実行計画の取組み状況および
指摘事項への対応について

平成23年4月25日

関西電力株式会社

2. 指摘事項に対する対応

原子炉冷却設備に関する耐震評価

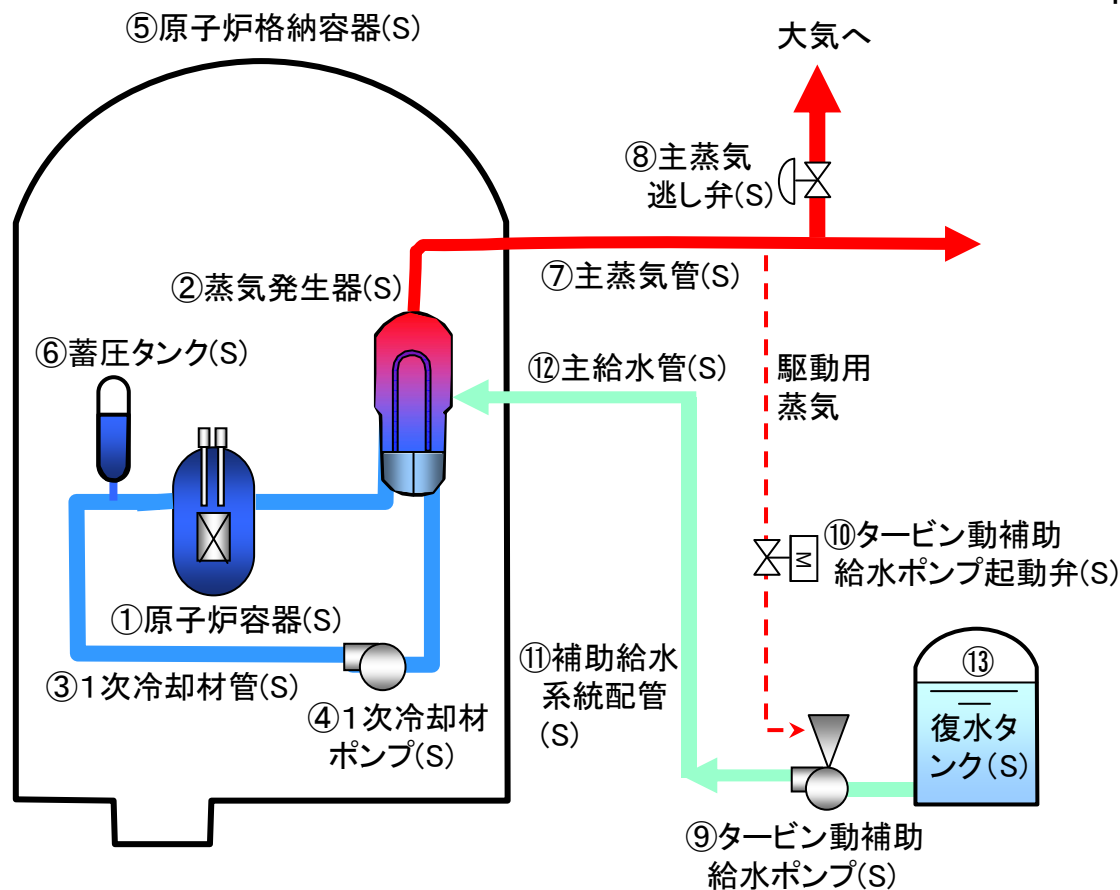
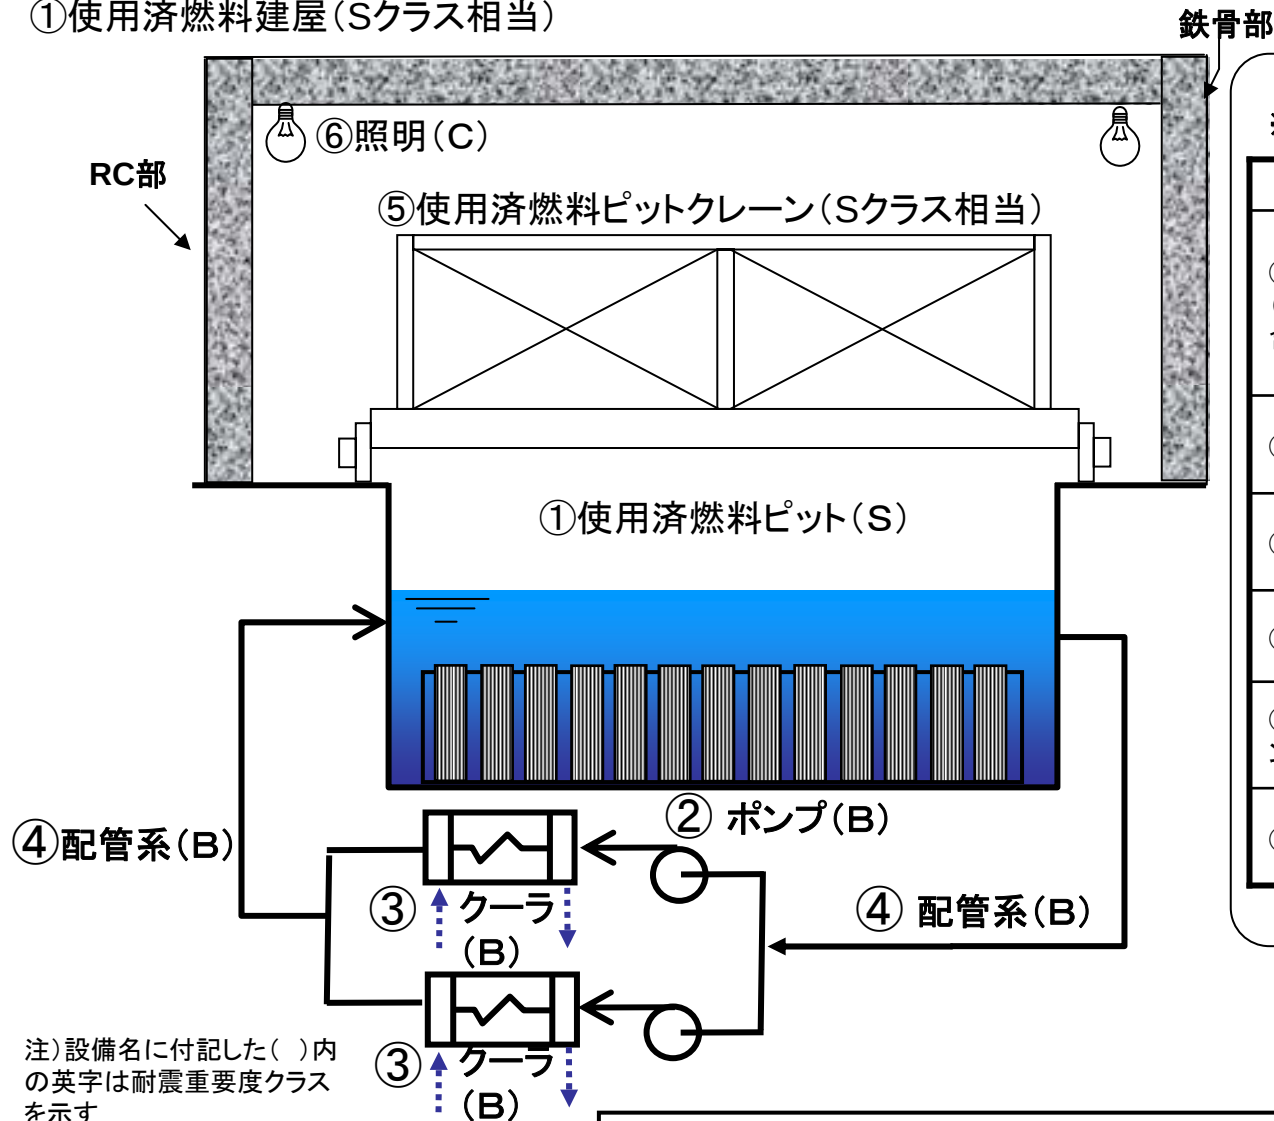
ご意見 8 : 原子炉冷却設備の耐震バックチェックにおける評価は

評価設備	発生値※1	許容値
①原子炉容器	296MPa	421MPa
②蒸気発生器	163MPa	193MPa
③1次冷却材管	188MPa	381MPa
④1次冷却材ポンプ	444MPa	502MPa
⑤原子炉格納容器	0.83※2	1
⑥蓄圧タンク	90MPa	254MPa
⑦主蒸気管	183MPa	394MPa
⑧主蒸気逃し弁	4.2G	6.0G
⑨タービン動補助給水ポンプ	26MPa	148MPa
⑩タービン動補助給水ポンプ起動弁	2.6G	6.0G
⑪補助給水系統配管	116MPa	310MPa
⑫主給水管	285MPa	380MPa
⑬復水タンク	0.88※2	1

全プラントとも、耐震バックチェックの結果、耐震性を有していることを確認した

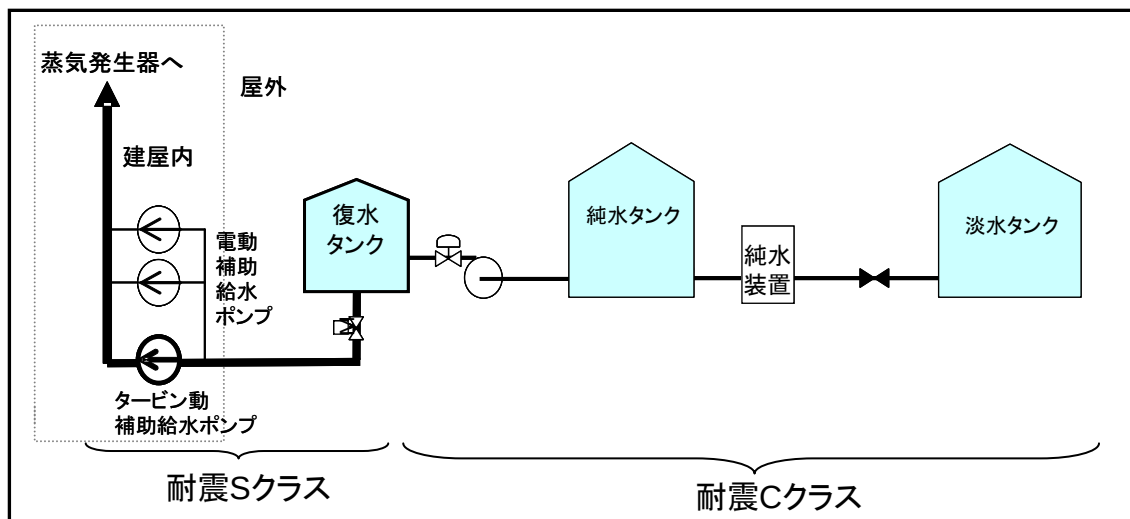
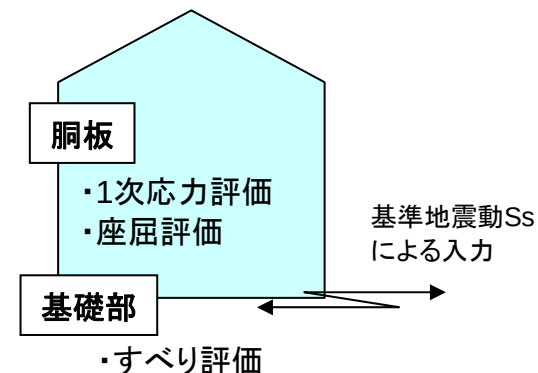
ご意見 10：地震における淡水タンク等の健全性は

評価部位	評価項目	発生値	評価
2次系純水タ	胴板	一次応力	182	評価基準値: 240MPa以下
		座屈	0.59	評価基準値: 1以下
	基礎部	最大すべり量	25.2	すべり量は既存のフレキシブル配管等で対応可能と考えられる。(単位: mm)
淡水タンク	胴板	一次応力	180	評価基準値: 240MPa以下
		座屈	0.42	評価基準値: 1以下
	基礎部	最大すべり量	26.3	すべり量は既存のフレキシブル配管等で対応可能と考えられる。(単位: mm)

実力ベースでは、機能は維持されるものと評価される

大飯発電所3, 4号機の外部電源受電について

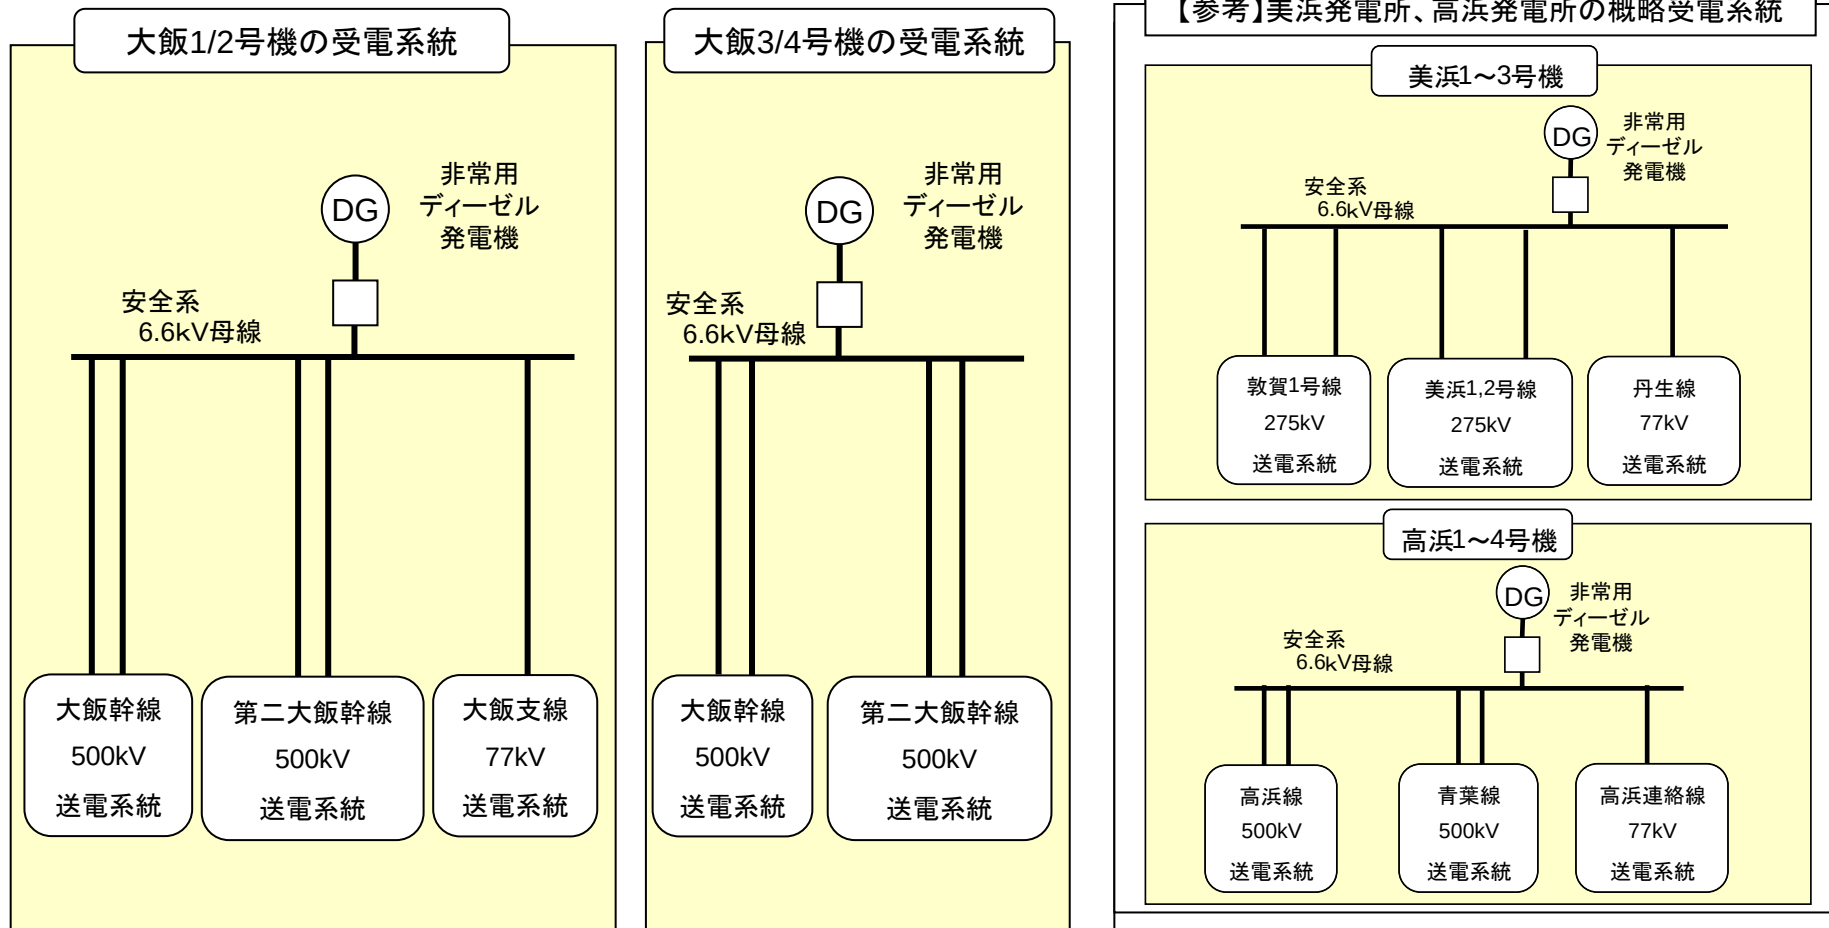
ご意見 11 : 発電所の外部電源系統の信頼性向上は必要ないか

今後、複数の電源線に接続されている全ての送電回線を各号機に接続して電力供給を可能とする等の検討を行い、対応していく

送電線ならびに発電所構内の受電設備にかかるこれまでの評価について

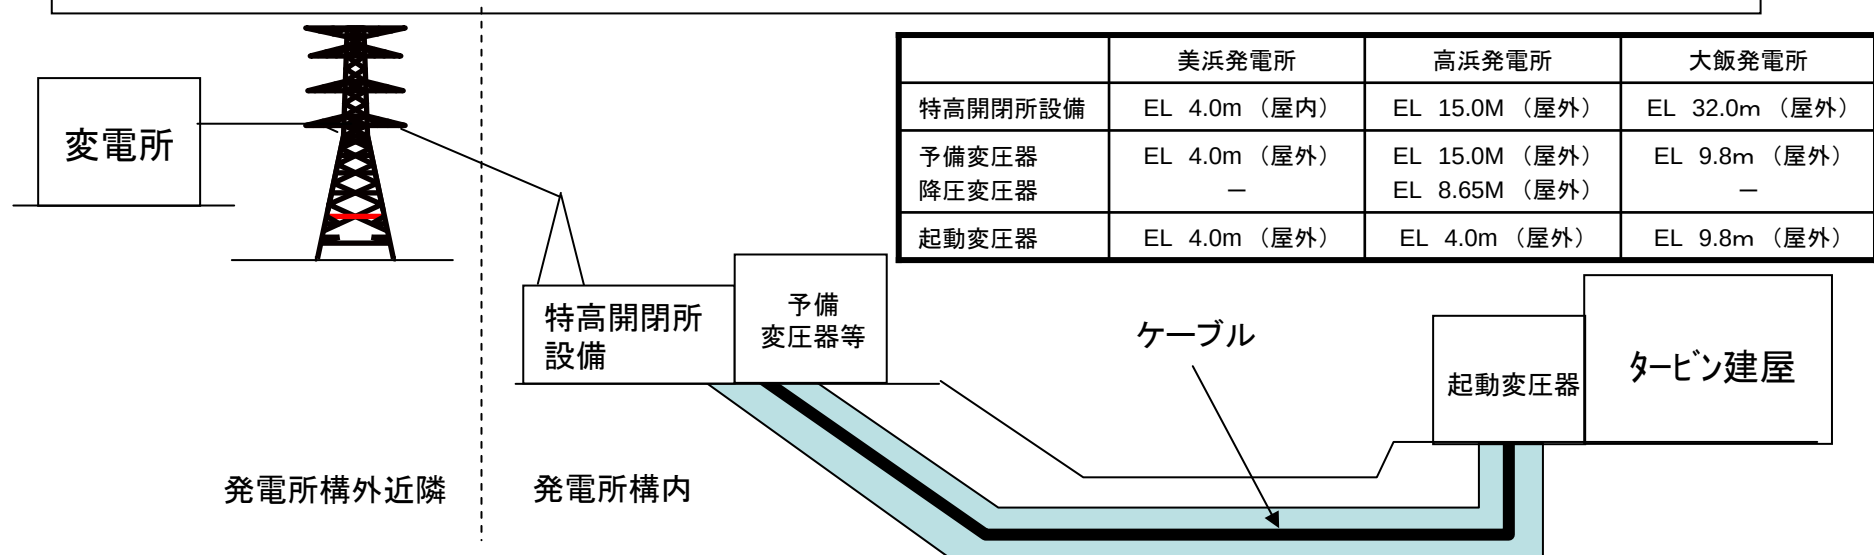
ご意見 12: 受電設備、変圧器、変電所他の地震・津波対策は

地震にかかる評価	津波にかかる評価
送電鉄塔	・平均風速40m/秒の連続風荷重に耐えられる構造	・今回の地震・津波による送電線への影響にかかる知見が得られ次第、対応していく。
変電所	・地表面で最大水平加速度0.3Gの共振正弦3波に耐える設計。 (変電所等における電気設備の耐震設計指針に基づく) ・阪神淡路大震災や、新潟県中越沖地震などで、電力供給に重大な被害なし。	・発電所につながる変電所は海岸線から遠く、津波の影響はない。
発電所受電設備(特高開閉所、ケーブル、変圧器等)	・変電所の設備同様、0.3Gの共振正弦3波に耐える設計。 (耐震クラスはC) ⇒ なお変圧器は0.5G、それ以外は0.3G ・阪神淡路大震災において同様の設備(尼崎発電所)に被害なし。新潟県中越沖地震などにおいても、損壊事例はない。	・特高開閉所設備や変圧器などは、洗浄等の手当てが必要。 ・地下のケーブルについては、海水冠水状態でも使用可能。

原子力発電所近辺の送電系統、発電所内の受電設備については、今回の知見を反映し、開閉所等の浸水対策など、津波に対する影響を低減する対策を検討、実施していく。

津波評価に用いる海域活断層の一例(若狭湾周辺)

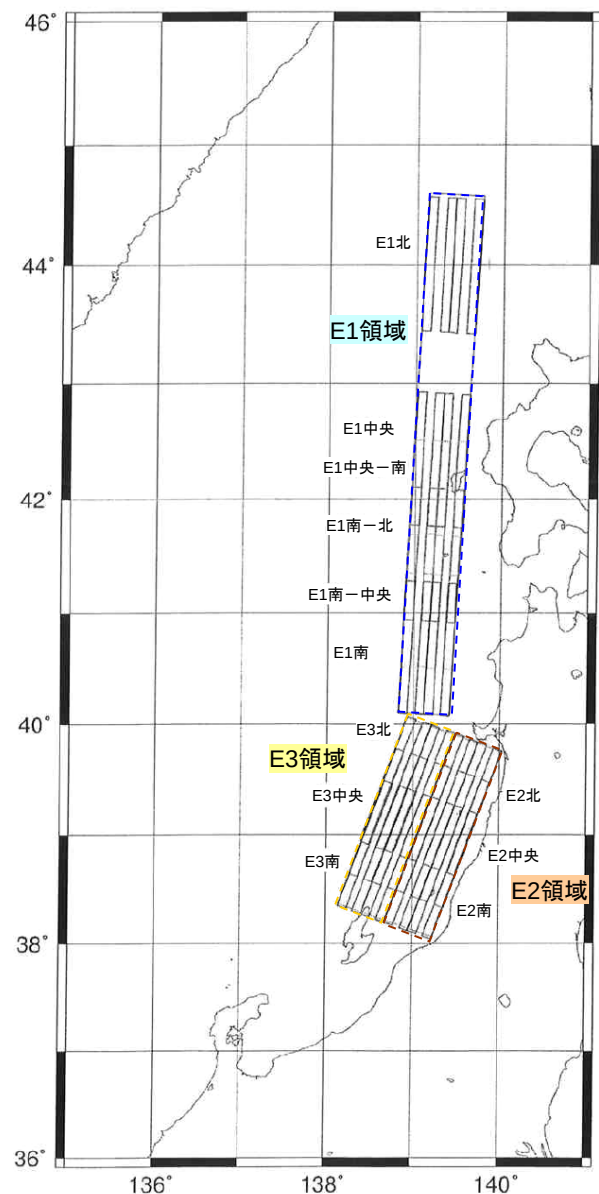
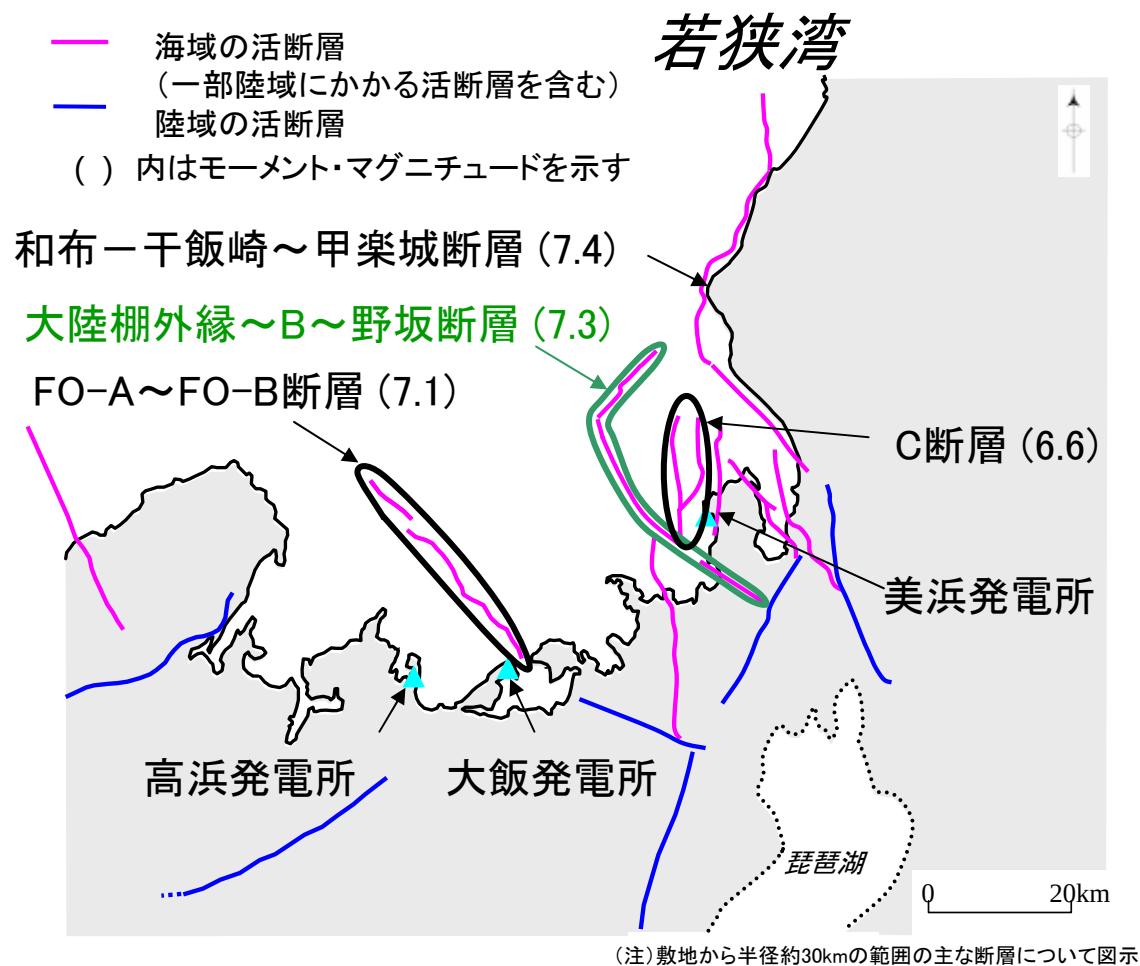
ご意見 13: 津波評価の検討状況は

土木学会が定めている「原子力発電所の津波評価技術」に示された考え方に
基づき、海岸線や海底地形等をもとにモデル化し、シミュレーション解析により
各地点の津波高さを計算する。なお、若狭湾内の活断層の同時活動などを考慮し
評価を実施した。

- 緊急対策 ・安全上重要な設備の浸水防止のため扉等へのシール施工
- 応急対策 ・浸水防止のため更に信頼性を高めるため水密扉への取替
・津波の衝撃力緩和対策として防波堤のかさ上げ又は防潮堤を設置
・海水ポンプエリアに防護壁を設置

今後、津波高さ、防波堤の高さ、強度については国レベルの委員会等での検討
も踏まえ、必要な対策を実施していく。

緊急時対策所の津波対策

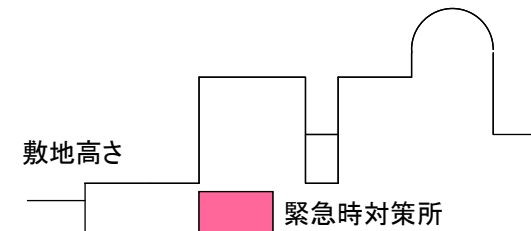
ご意見 14:緊急時対策所(地下設置)の津波に対する対応は

津波発生時、サービスビルの地下にある緊急時対策所は、機能を喪失する可能性があるため、ただちに状況を確認するとともに、要員については一旦サービスビル高層階に退避させ、発電所対策本部を設置する。

今後、津波の影響や、放射線の遮蔽などを考慮した免震事務棟の設置について、検討を進める

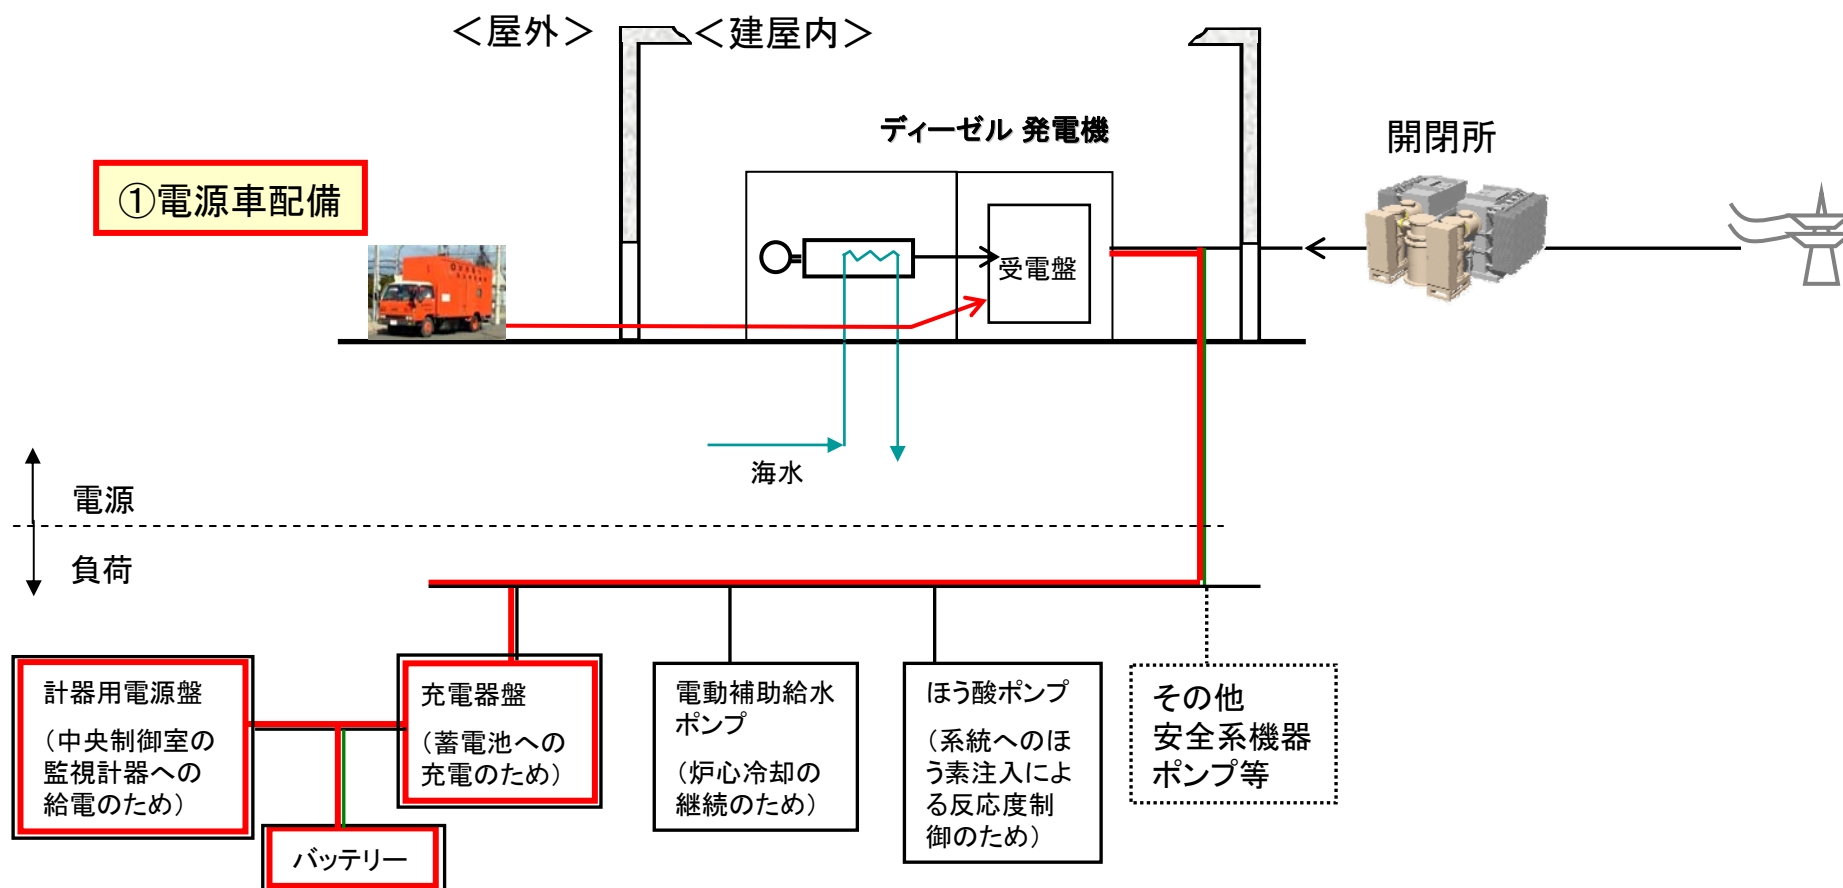
ご意見 17: ABWRで採用されている運転員支援システムの必要性は

PWRにおいても5電力・メーカ共同研究により運転員支援システムを開発済み

中央制御盤取替を計画しているプラントで取替に合せて導入を計画する。

今後実施すべき追加対策(電源の確保)

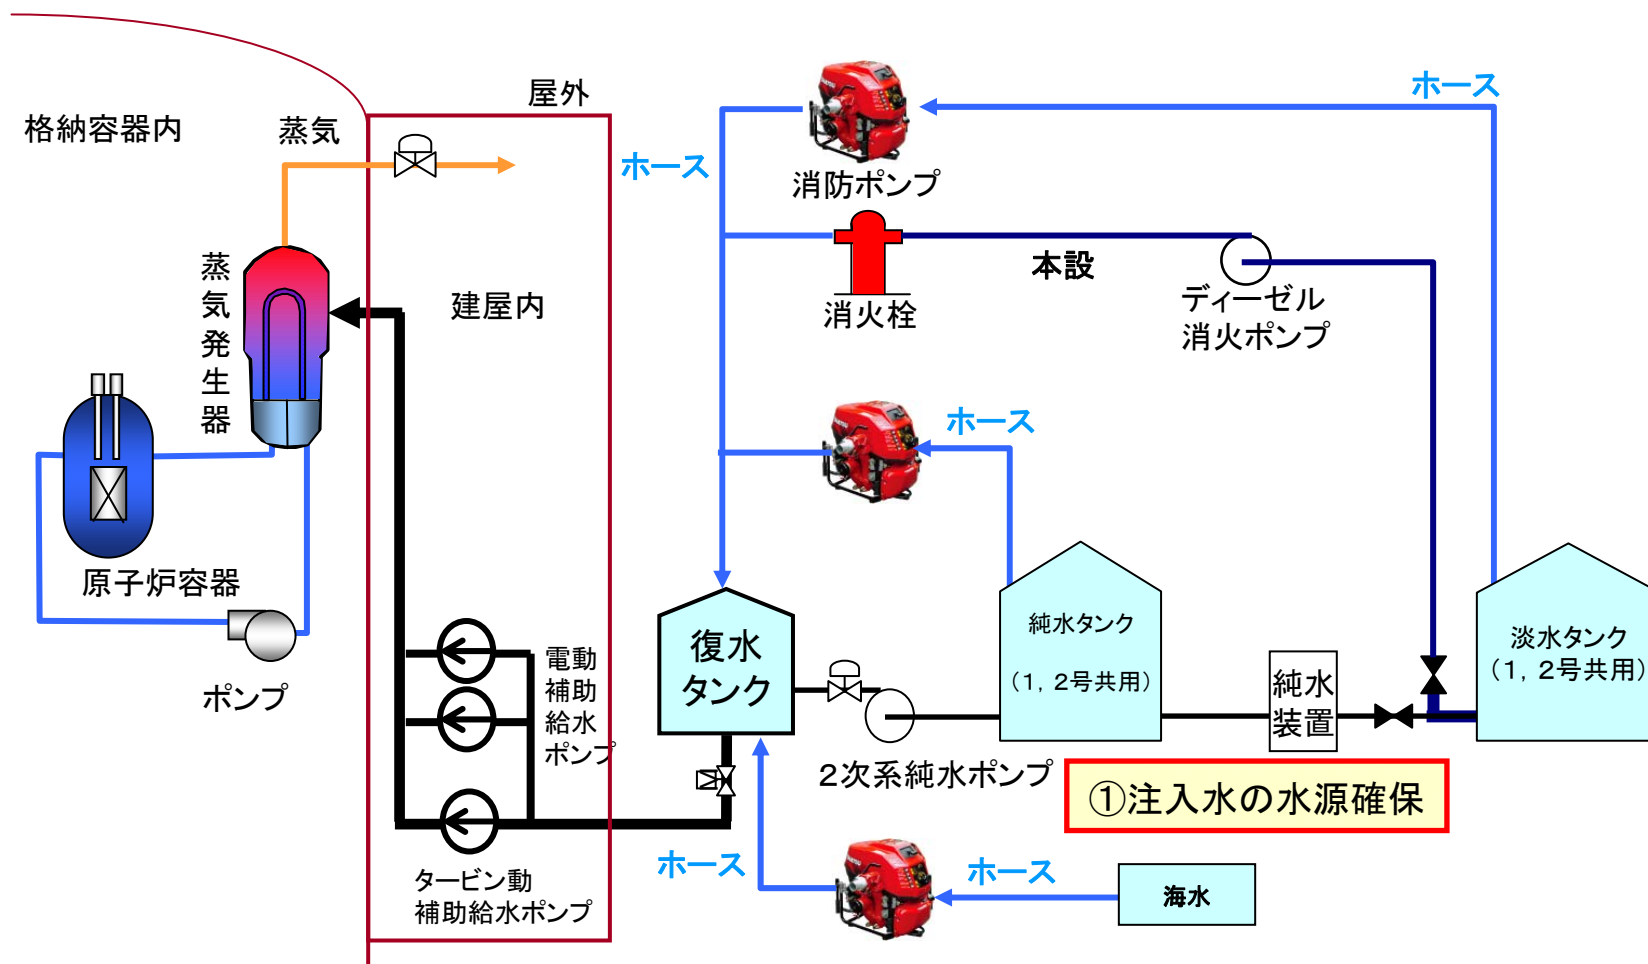
非常用ディーゼル発電機と同 規模の非常用発電機を追設してはどうか

開閉所などの設備の地震対策をどうするのか

電動補助給水ポンプ電源を
使えるようにしてはどうか
